"PROGRAMMA D 'INDAGINE PER LA DETERMINAZIONE DEGLI IMPATTI INDOTTI DALLO SMALTIMENTO DEI RIFIUTI DELLO STABILIMENTO MONTEDIPE"

Area d'insediamento nuovo
impianto biologico di Mantova

RELAZIONE SULL'AREA DESTINATA AD ACCOGLIERE
L'IMPIANTO BIOLOGICO DI DEPURAZIONE di E.C.P.
ENICHEM-POLIMERI s.r.l. di MANTOVA.

AREA "A"

Fig. 3 - Classi di qualità e valori-soglia relativi al mercurio per diverse destinazioni d'uso del terreno (Lahr, 1990)

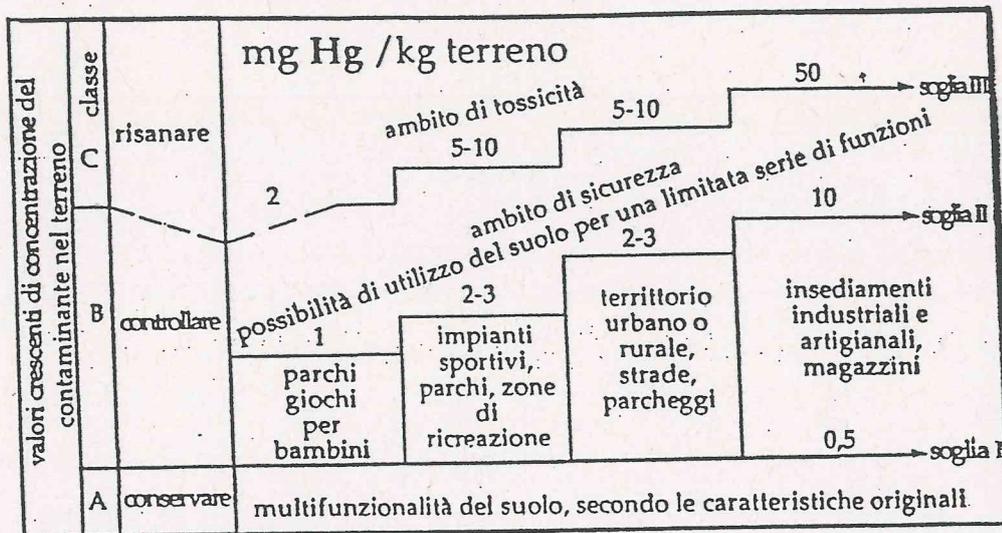
- 3) in corrispondenza dei sondaggi AS1, AS2 e AS10 e fino a 5,9 metri, si ritrovano concentrazioni molto elevate di Mercurio e cioè superiori:
 - a) alla CL che qualifica TOSSICO-NOCIVO secondo il DPR 915/82 (il dato analitico va però riferito al tal quale);

- b) al limite della classe C della Lista Olandese (1983) (terreno altamente contaminato);

c) al limite della classe C della più recente produzione scientifica tedesco-olandese.

Il grafico che segue è relativo a dette applicazioni effettuate dall'Istituto I.W.S. dell'Università Tecnica di Berlino.
